关于 JSS48A 系列时间继电器产品改进的通知

表 1 JSS48A 系列时间继电器产品改进前后对比

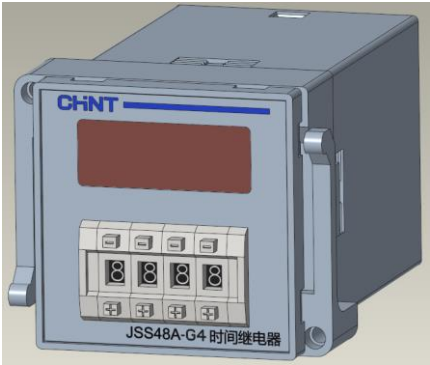
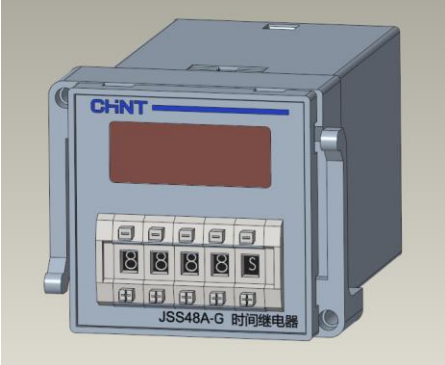
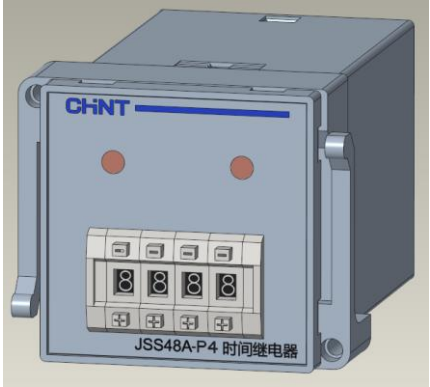
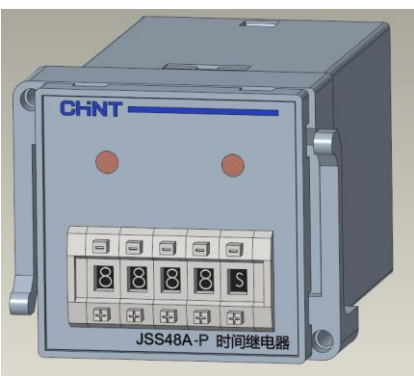
序号	对比项目	改进前	改进后
1	外观 (-G)		
2	外观 (-P)		
3	延时规格	-G4/P4: 0.01s~99.99s、0.1s~999.9s、1s~9999s、0.1min~999.9min、1min~9999min、0.1h~999.9h 单档延时，档位不可调	-G/P: 0.01s~9999h 多档延时，10 档位可调
